経済局（工事）

第５　監査結果

住宅都市局（工事）

第５　監査結果

ベンチと路面排水施設の配置

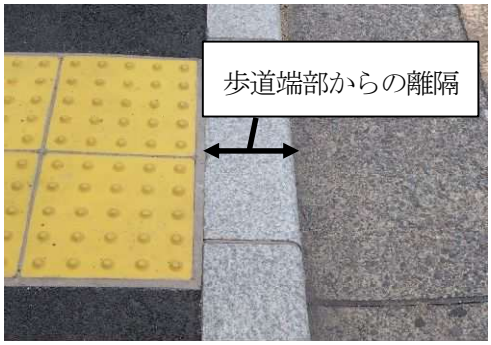
「ＳＲＴ乗降待合空間整備工事（東側工区）」では、ベンチ利用者の足が路面排水施設内に位置する配置となっていた。このため、足の接地面が水平ではなく不安定となり、着座時及び起立時にバランスを崩して転倒するおそれがあった。また、雨天時には履物が水に浸かるおそれがあり、ベンチの利便性及び快適性を十分に確保していなかった。

歩道上における施設については、「整備指針」に基づき、適切に配置するとともに、利用者の安全性、利便性及び快適性を確保し、有効性のある施設となるよう設計されたい。　（交通事業推進課）

バス停部の視覚障害者誘導用ブロック

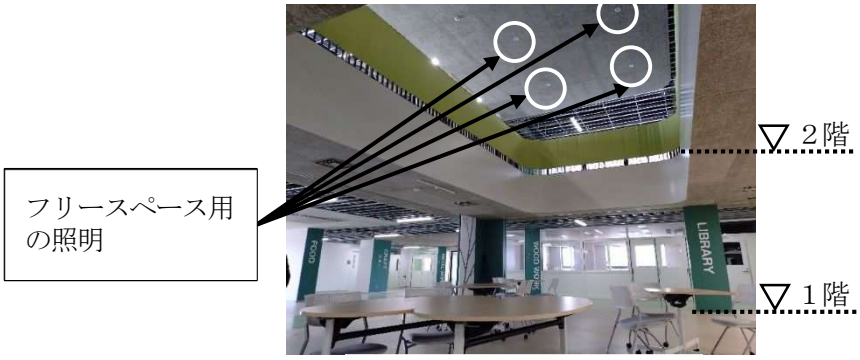
「ＳＲＴ乗降待合空間整備工事（西側工区）」始め 3件では、視覚障害者誘導用ブロックの配置について、誘導の安全性を確保しているかを設計図書及び現地調査で確認したところ、バス停部に設置された視覚障害者誘導用ブロックの配置は歩道端部からの必要な離隔が確保されておらず、視覚障害者の誘導の安全性を十分に確保していなかった。

離隔が不足している例

視覚障害者誘導用ブロックについては、「整備指針」に基づき、視覚障害者の誘導の安全性を確保する配置となるよう設計されたい。
